## **Rapport de l'Inspection des installations classées**

Visite d'inspection du 01/04/2025

**Société BOIRON FAUGIER**

Références : 20250415-RAP-DAEN0539  
Code AIOT : 0006102564

*Détecteur ammoniac n°19 « salle tunnel contact »*

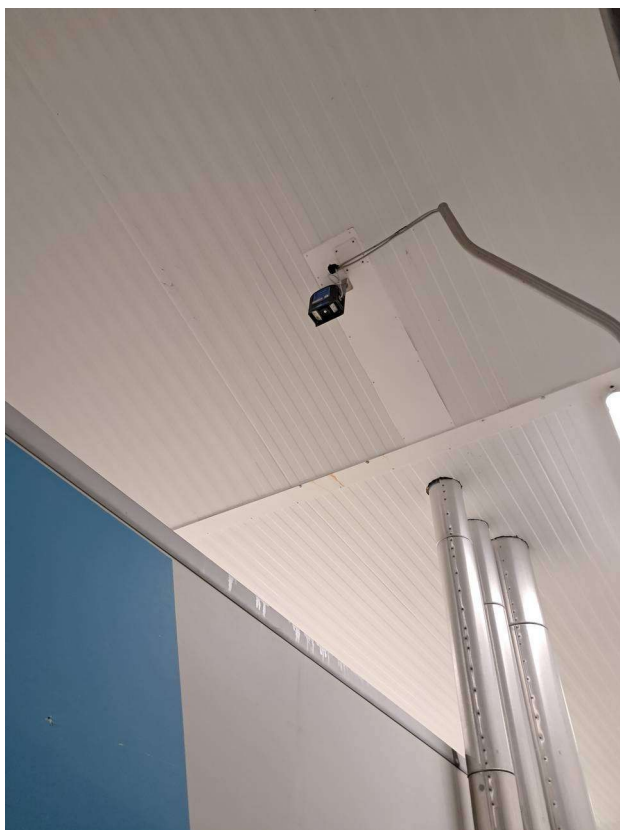
L'inspection a contrôlé par échantillonnage l'emplacement et la hauteur des détecteurs ammoniac suivants par rapport à l'étude d'implantation (n° de l'étude d'implantation) :

- détecteur n°19 « salle tunnel contact » : le capteur est à l'emplacement prévu à 3 m de haut au plafond mais n'est pas à la hauteur définie dans le tableur transmis qui indique 2 m de haut ;
- détecteur n°7 « station de vannes chambre 1 » : le capteur est à l'emplacement prévu à 1,7 m de haut à partir de la plateforme tel que défini dans le tableur transmis ;
- détecteur n°15 « station de vannes Rovema 1 » : le capteur est à l'emplacement prévu à 1,3 m de haut à partir du sol des combles mais n'est pas à la hauteur définie dans le tableur transmis qui indique 1,6 m de haut ;
- détecteur n°17 « évape salle tunnel » : le capteur est à l'emplacement prévu à 1,6 m de haut à partir du sol des combles mais n'est pas à la hauteur définie dans le tableur transmis qui indique 2 m de haut.

Malgré les incohérences de hauteur, les détecteurs sont placés à proximité des zones susceptibles de présenter des risques de fuites accrues (vannes notamment).

<p><b>Demande à formuler à l'exploitant à la suite du constat :</b></p> <p>L'exploitant doit disposer d'une étude préalable d'implantation des détecteurs ammoniac suffisamment précise concernant la hauteur d'implantation des détecteurs. Cette étude devra être transmise à l'inspection d'ici le 30/06/2025.</p> <p>L'exploitant doit mettre en cohérence le tableau transmis le 12/02/2025 recensant les détecteurs ammoniac et leurs caractéristiques avec la réalité d'ici le 30/06/2025.</p>
<b>Type de suites proposées :</b> Avec suites
<b>Proposition de suites :</b> Demande de justificatif à l'exploitant, Demande d'action corrective
<b>Proposition de délais :</b> 30/06/2025
